改善箇所説明図②

基準不適合箇所

【ロック取付断面図】

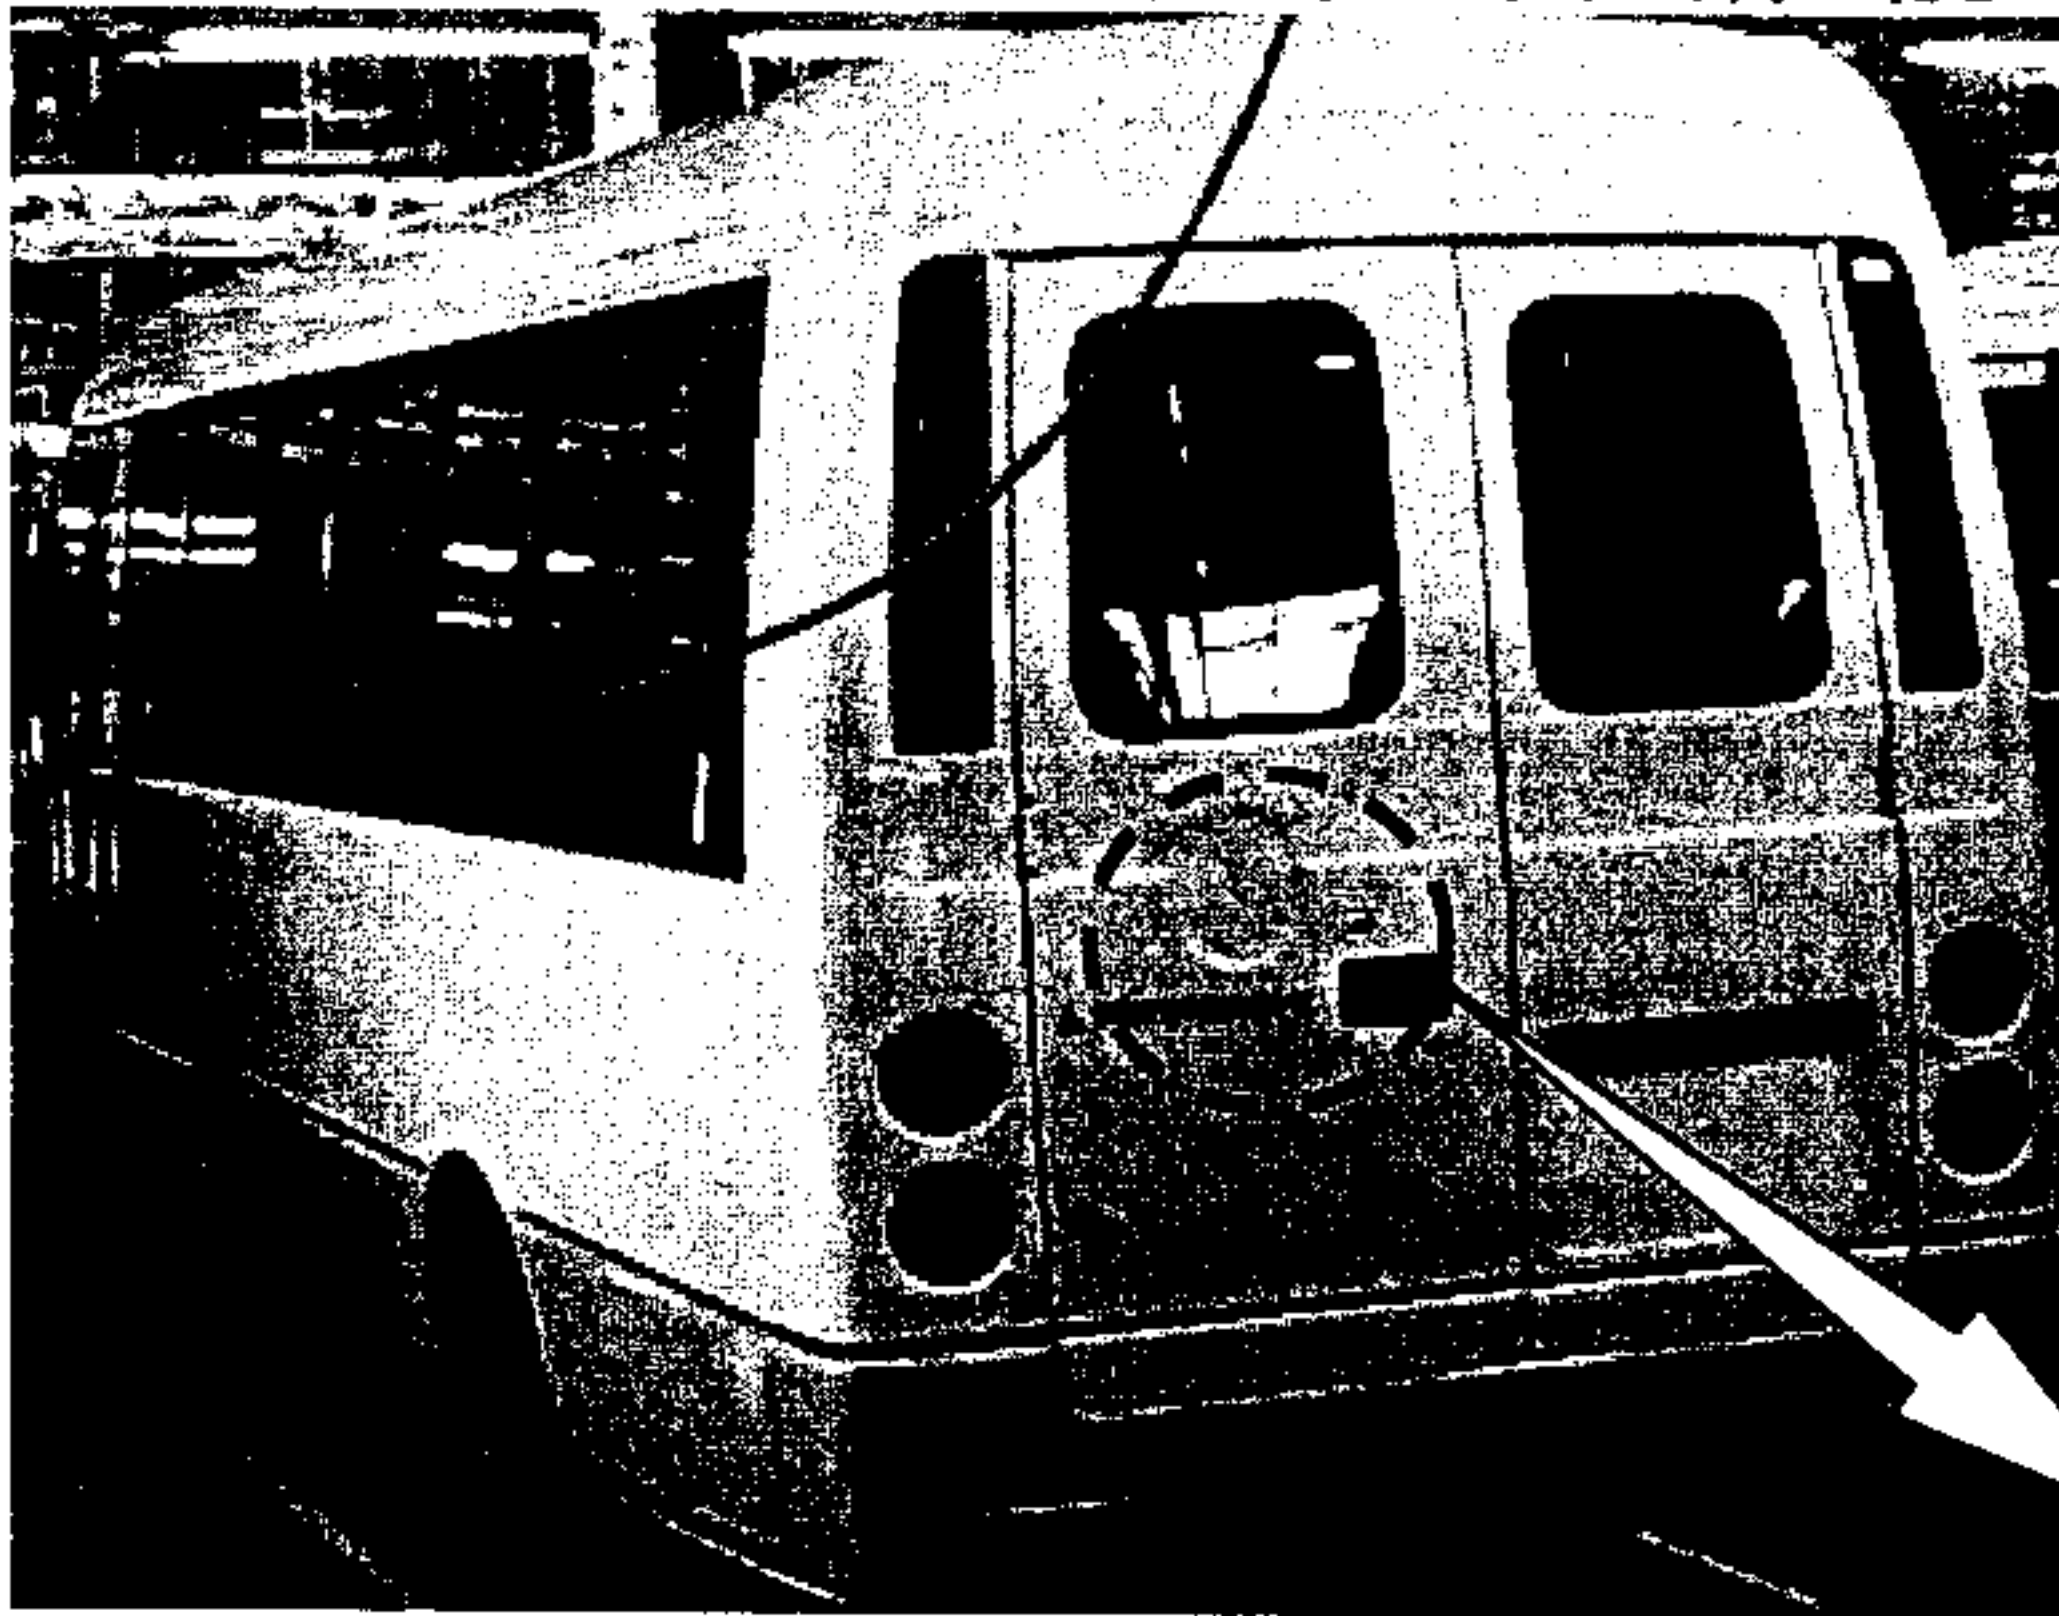
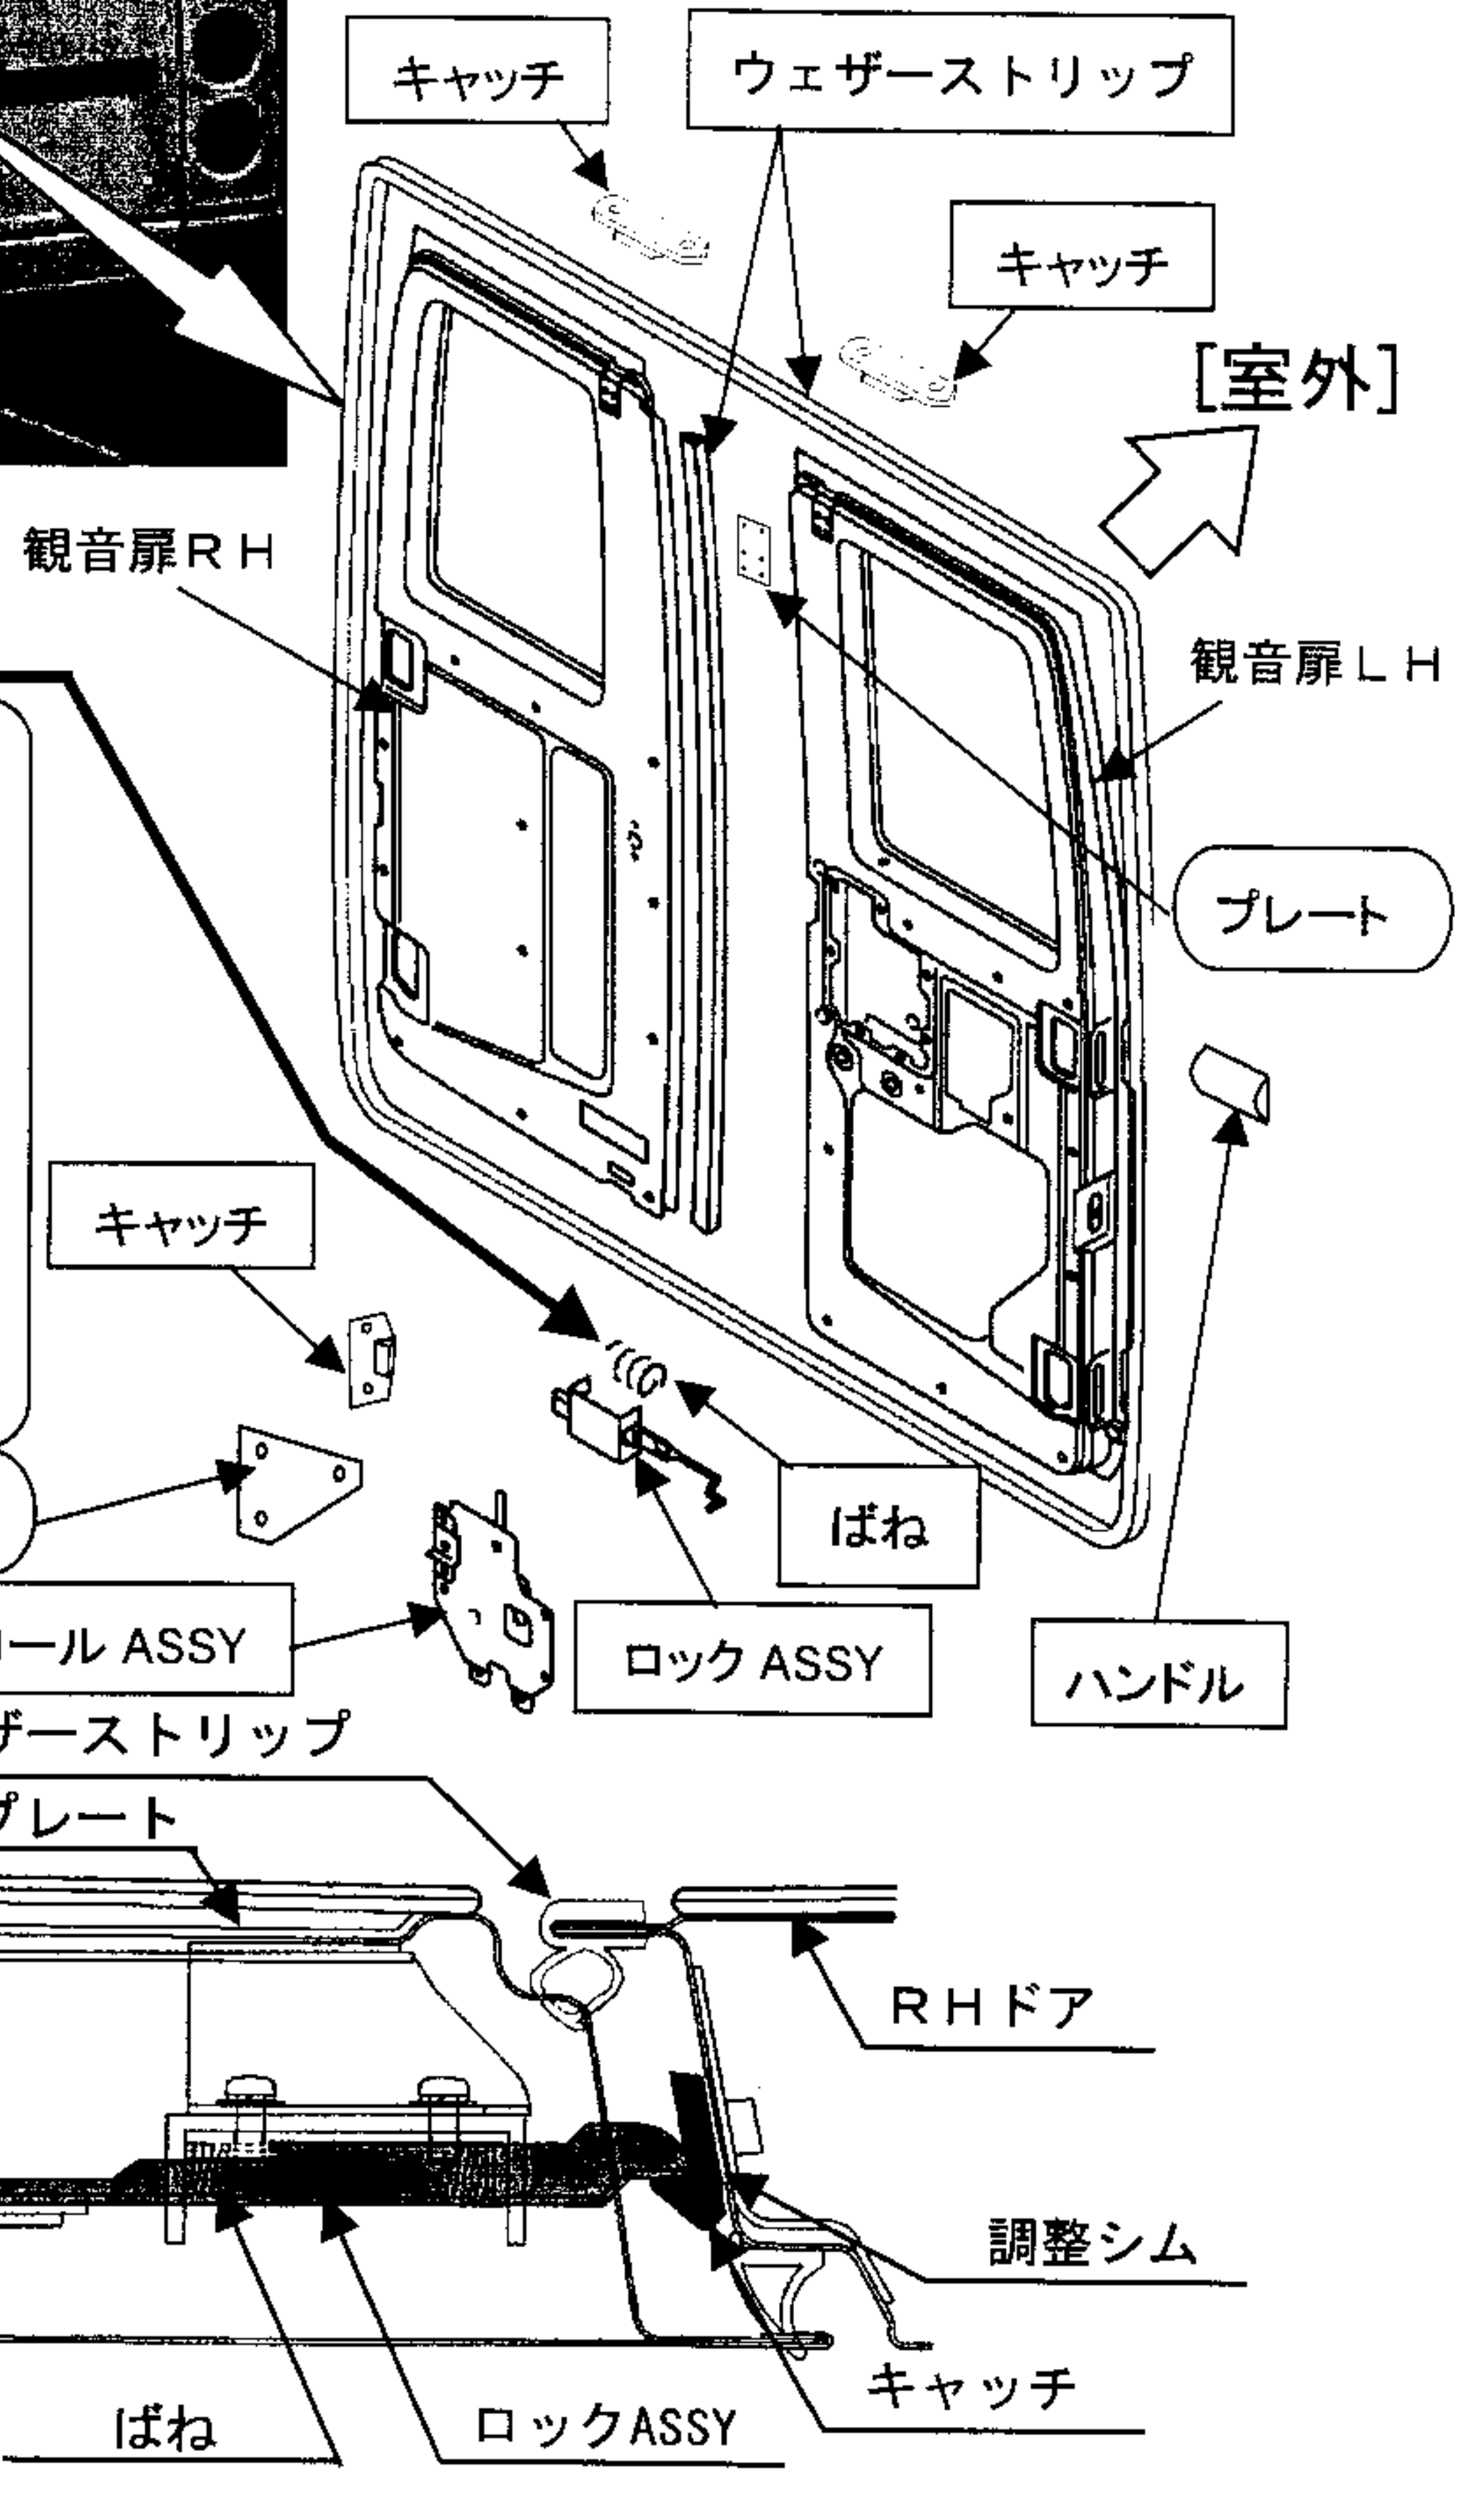
車体後面に設けている観音開き扉のロックシステムにおいて、キャッチと噛み合うロックをもどすばねの押しもどし力の設定及びウェザーストリップの反力が不適切なため、扉をゆっくり閉めた場合、当該ロックとキャッチの噛み合い代が不十分となることがある。そのため、そのままの状態で使用を続けると、最悪の場合、走行時の振動などで噛み合いが外れ、観音開き扉が開放するおそれがある。

全車両、ロッカー式、キャッチ、ウェザーストリップを対策品に交換する。
 なお、ロックシステムのばね力適正化に伴い、アウターハンドル、コントロール式を変更し、ロック取付部パネルに補強プレートを追加する。

注：□ は交換部品を、○ は追加部品を示します。
